# 対策箇所説明図

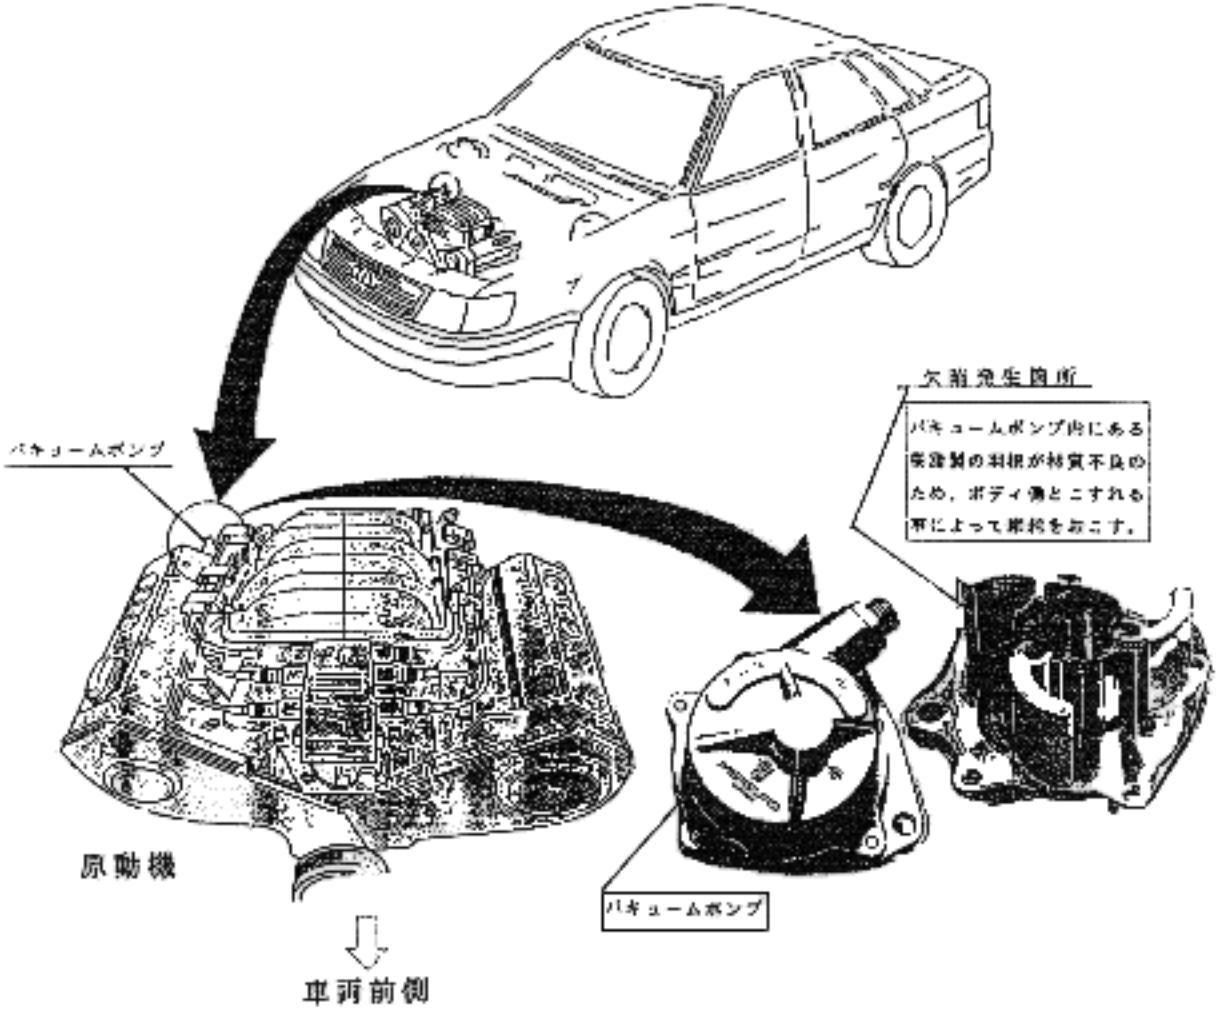
バキュームポンプ
原動機
車両前側
バキュームポンプ
欠陥発生箇所
バキュームポンプ内にある
鋳造製の羽根が材質不良の
ため，ボディ側とこすれる
音によって異音をおこす。

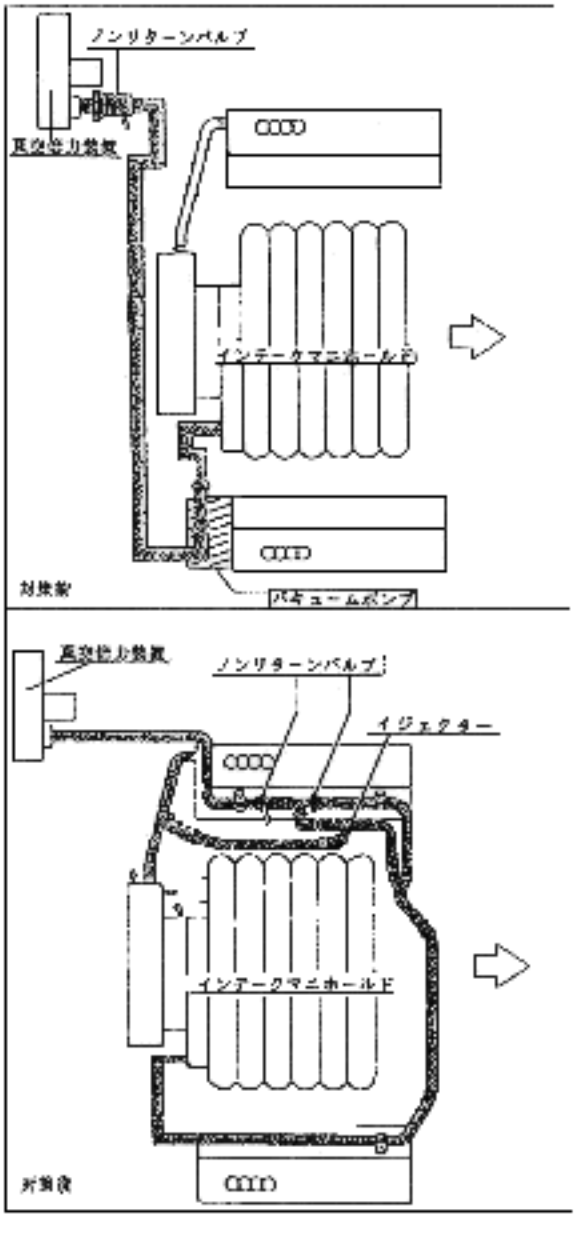
ノンリターンバルブ
負圧発生装置
インテークマニホールド
バキュームポンプ
負圧発生装置
ノンリターンバルブ
イジェクター
インテークマニホールド
